Autorità di Bacino Interregionale del Fiume Tronto

**DECRETO DEL SEGRETARIO GENERALE
DELL' AUTORITA' DI BACINO INTERREGIONALE DEL FIUME TRONTO
N. 12 del 12.05.2011**

OGGETTO: Piano stralcio di bacino per l' Assetto Idrogeologico del Fiume Tronto (PAI) - Deliberazione del Consiglio regionale dell'Abruzzo n° 121/4 del 07.11.2008 - Art. 17 N.T.A. – SIGG.RI PIGNOTTI MARCO E SPURIO ADRIANO : RICHIESTA DI MODIFICA DELL' AREA IN DISSESTO GRAVITATIVO (CODICE N. 647) UBICATA IN LOCALITA' COLLE SAN MARTINO NEL COMUNE DI MARTINSICURO (TE). ACCOGLIMENTO PARZIALE.

Allegato A al Decreto del Segretario Generale n. 12 del 12.05.2011

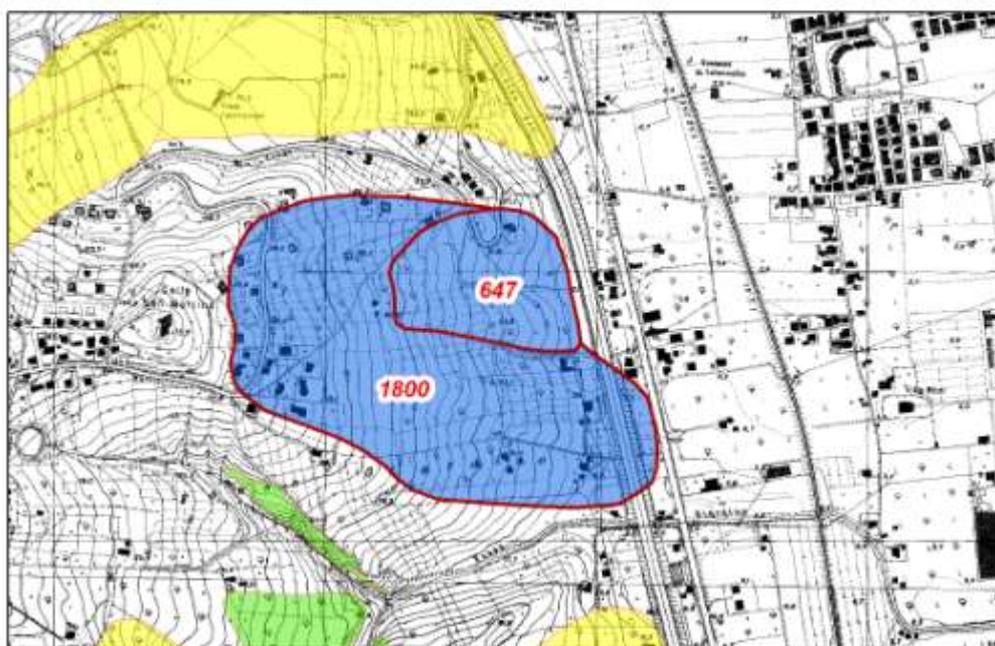
2. DI SUDDIVIDERE l'originario perimetro, riclassificando parte del dissesto con livello di pericolosità **H2** e grado di rischio **R3** (nuovo codice **n. 1800**) e mantenendo inalterati per la restante parte il codice (**n. 647**) e gli attributi di pericolosità e rischio (**H3-R3**), come da cartografia allegata al presente decreto quale sua parte integrante e sostanziale (**All. A**).

- Il perimetro proposto nell'istanza in argomento mantiene inalterato il codice **n. 647** e la classificazione originaria (**H3 - R3**);
- Il perimetro derivante dalla riclassificazione della restante parte dell'area assume il nuovo codice **n. 1800** e viene classificato con livello di pericolosità **H2** e grado di rischio **R3**.

CODICE	TIPOLOGIA	PERIC.	RISCHIO	REGIONE	PROVINCIA	COMUNE	ANNOTAZIONI
647	Scivolamento	H3	R3	Abruzzo	Teramo	Martinsicuro	Area con codice e attributi invariati a seguito della riclassificazione parziale
1800	Scivolamento	H2	R3	Abruzzo	Teramo	Martinsicuro	Area con nuovo codice (ex 647) e attributi modificati a seguito della riclassificazione parziale
